**DAE formulée par la société ENGIE ENERGIES  
SERVICES – ENGIE Cofely**

**Exploitation d'une installation de cogénération sur le  
site ALTEO Gardanne**

**RAPPORT**

**COMMISSAIRE ENQUETEUR**

#### 4. Effets thermiques du feu torche

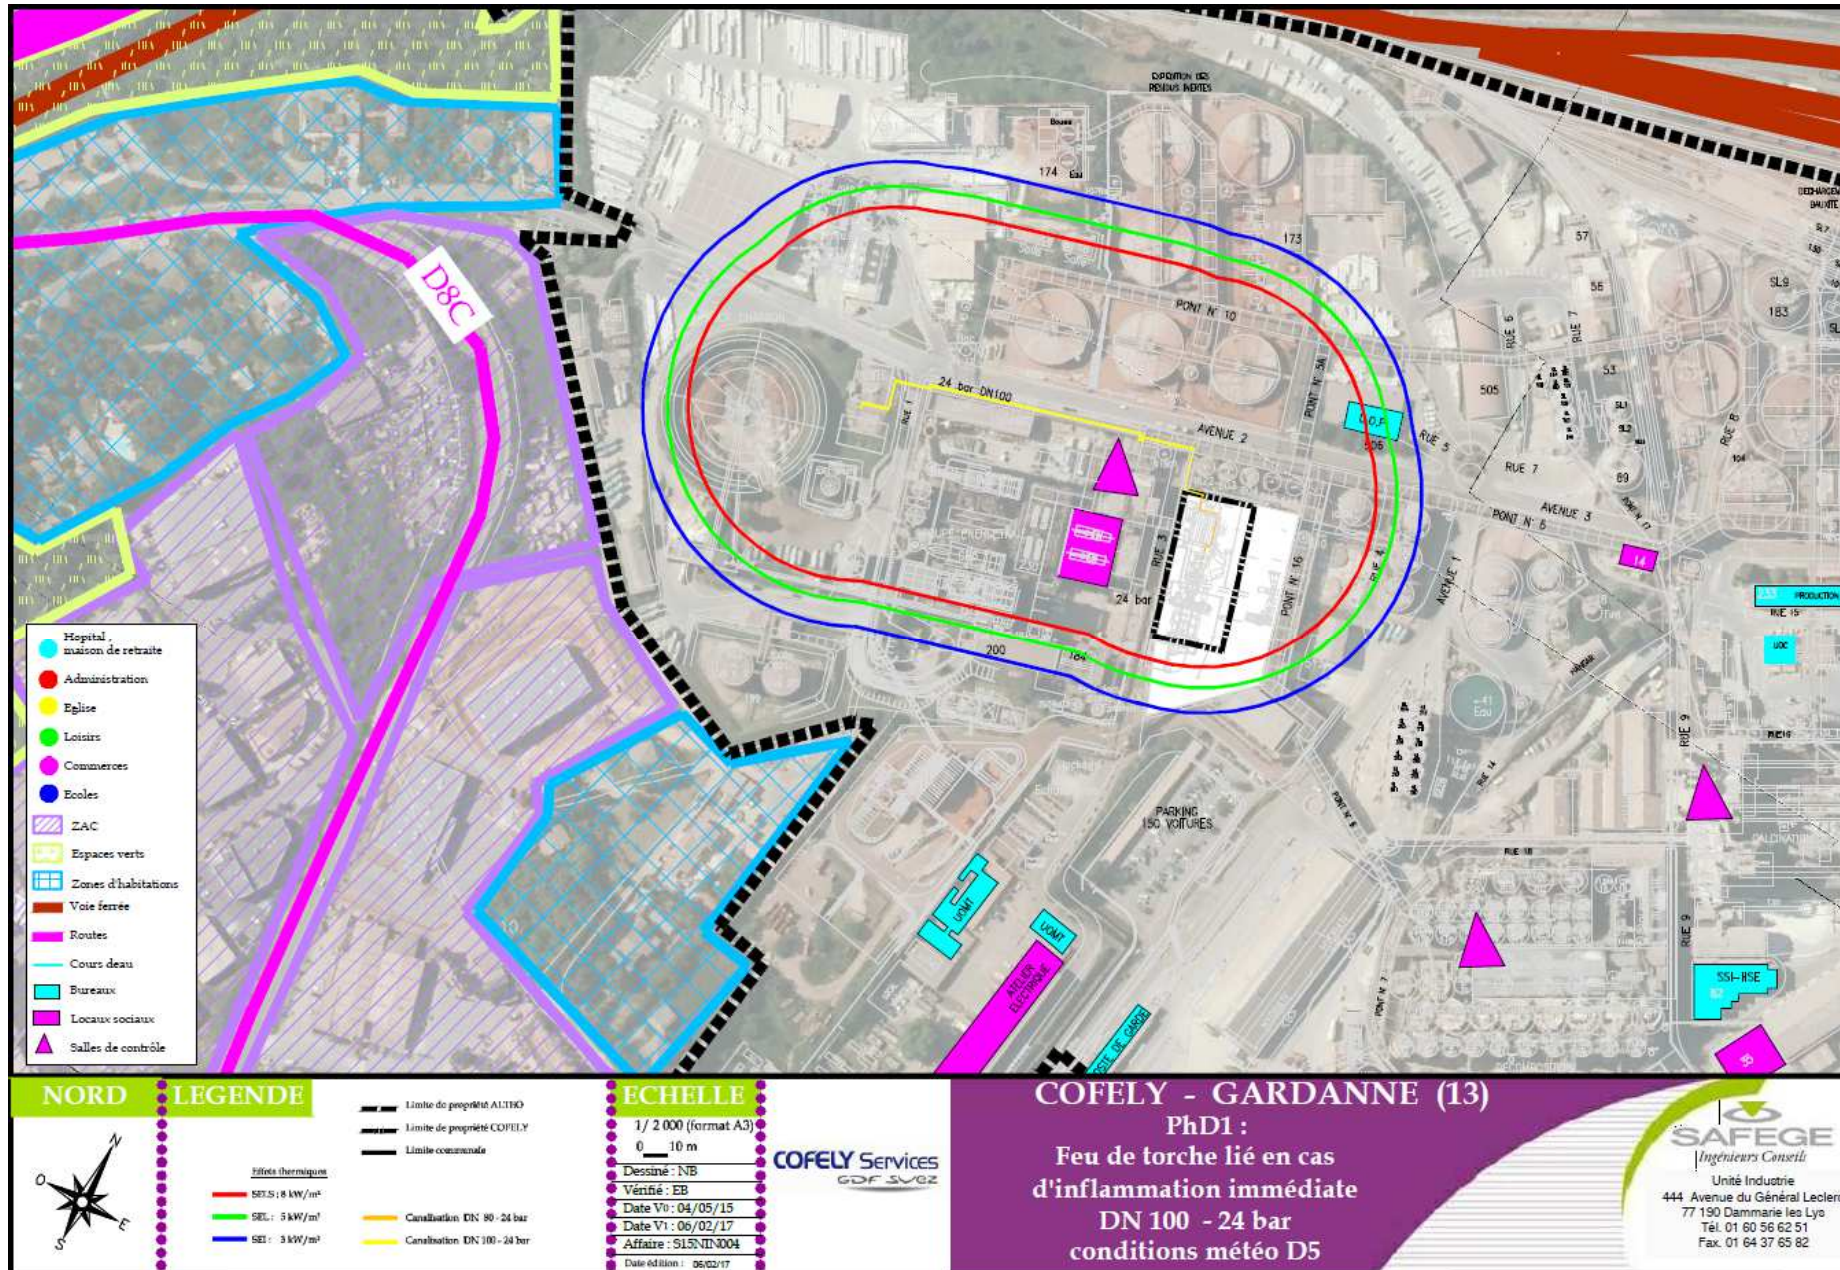
**2Q : Concernant l'observation relative aux flux thermiques issus de l'effet feu de torche pour la ligne de gaz DN100 (élévation 6m) avec effet sur l'homme ; en première approche le commissaire enquêteur prend note de la réponse qui est rendue, mais ne partage pas l'explication qui est donnée.**

**- Dans son mémoire en réponse en date du 06/02/2017, ENGIE Cofely présente les résultats du calcul des zones d'effet pour le feu de torche (élévation 6m).**

Les résultats du calcul des zones d'effet pour le feu de torche sont présentés dans le tableau ci-dessous et reportés sur la carte en page suivante.

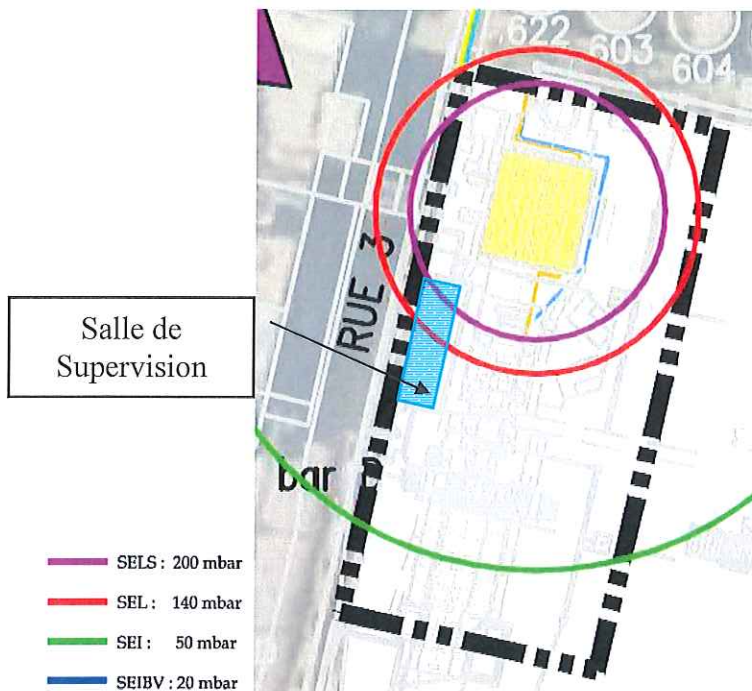
**5Q : Concernant l'observation relative à la conformité du local technique dans le cas d'une perte de confinement d'une ligne de gaz conduisant à des flux thermiques ou des effets de pression ; le commissaire enquêteur prend note des engagements d'ENGIE Cofely afin d'assurer la sécurité de son personnel et des réponses apportées à la DDSIS.**

La salle de supervision accueillant du personnel sera située dans le bâtiment existant.

Ce bâtiment est constitué de paroi en béton armé d'une épaisseur de 20 cm (armature composée de fers de 30 mm espacés de 100 mm). Le bâtiment présente également, pour son étage supérieur, un doublage périphérique second œuvre de 50 mm d'épaisseur.

En cas d'explosion dans la chaudière post-combustion, la salle de supervision sera faiblement impacté par les effets pression au seuil des effets domino 200 mbar. Seul l'angle nord du bâtiment serait atteint. Cf. figure suivante.

14-054 DCE P 0094-B

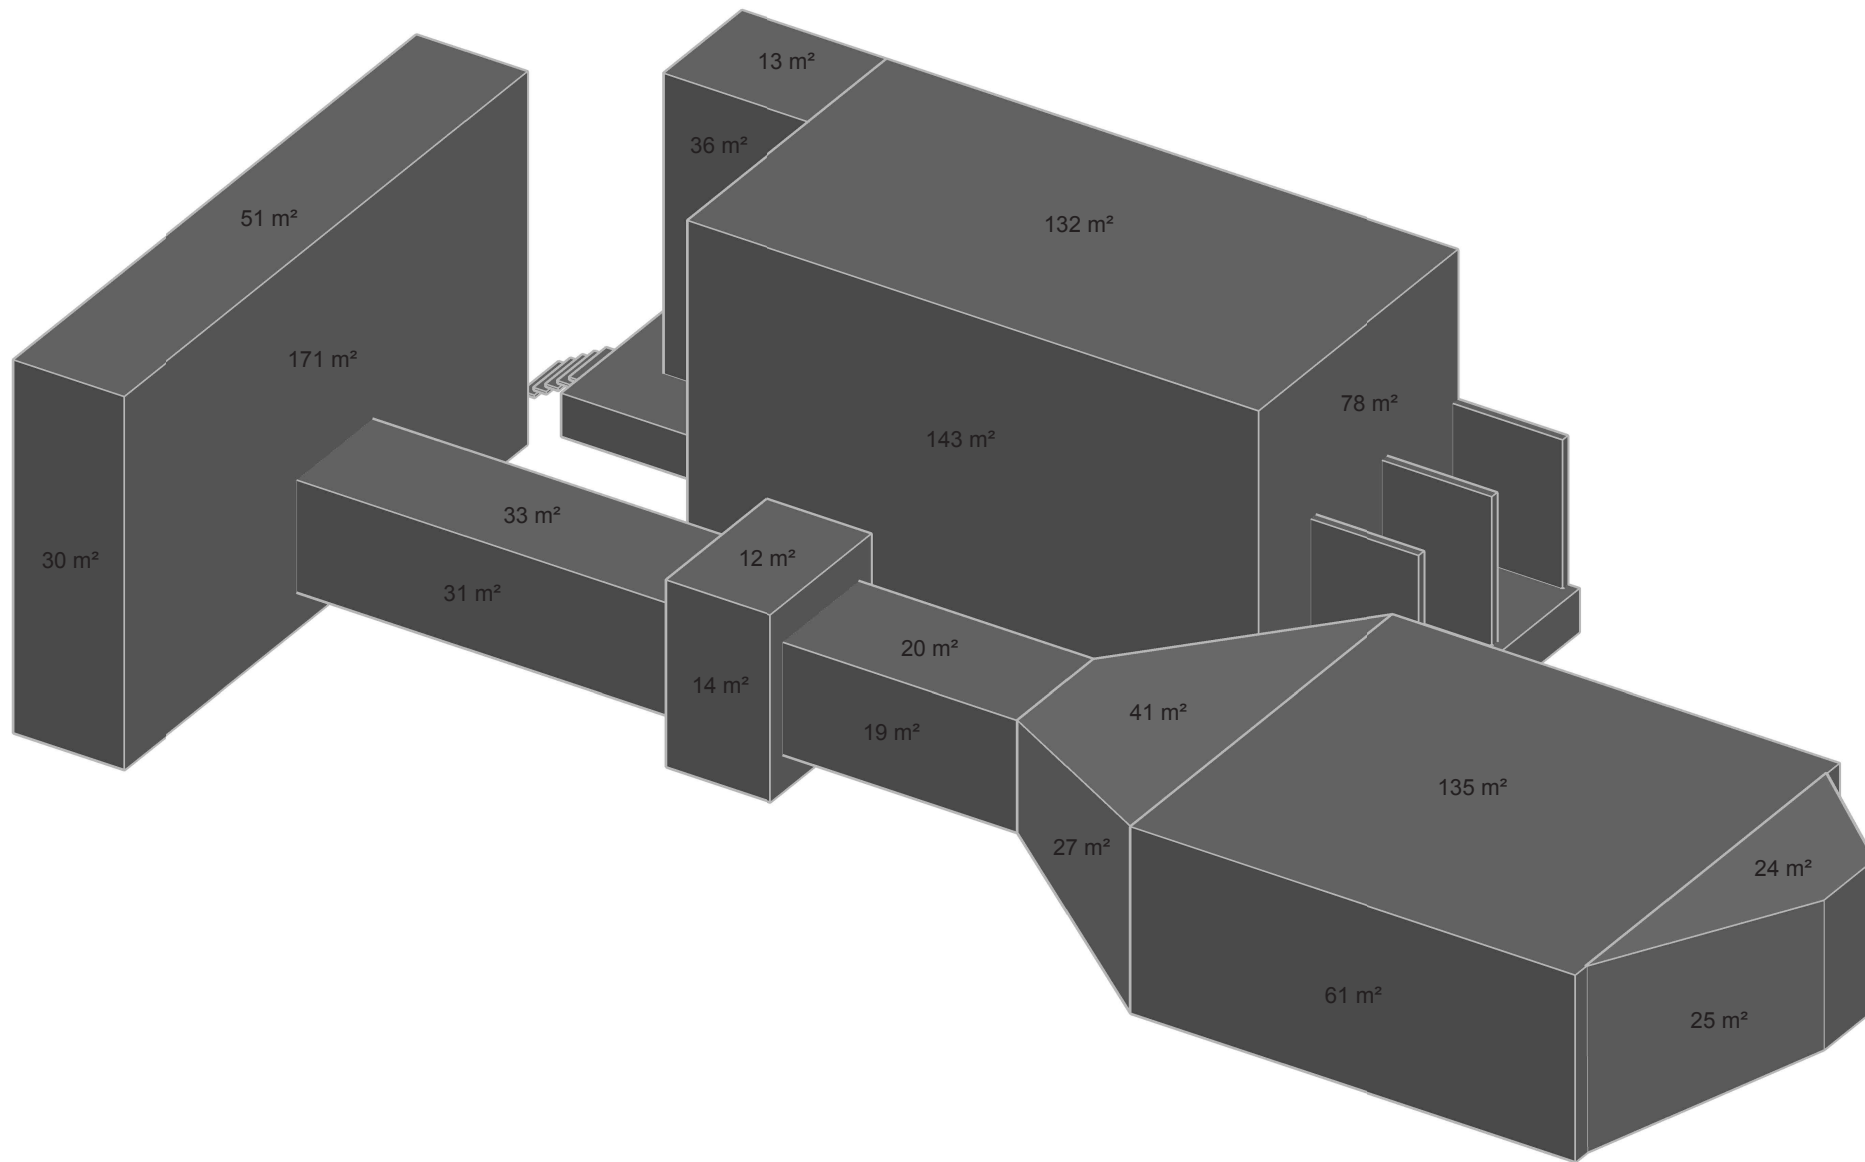
L'intervention incendie pourra être complétée avec le poteau n°12 implanté à environ 100 m des installations au nord-est, permettant ainsi de disposer de jets croisés. Si ce poteau ne permet pas à ce jour de délivrer le débit réglementaire de 60 m<sup>3</sup>/h sous 1 bar, des travaux pour atteindre ce débit d'eau avant la mise en exploitation des installations seront réalisés. Un contrôle final pourra alors avoir lieu et transmis aux services de la DDSIS.

Les RIA et les poteaux n°317 et 12 sont localisés sur le plan « **14-054 DCE P 0094-B - plan des hydrants** » joint à la présente note.
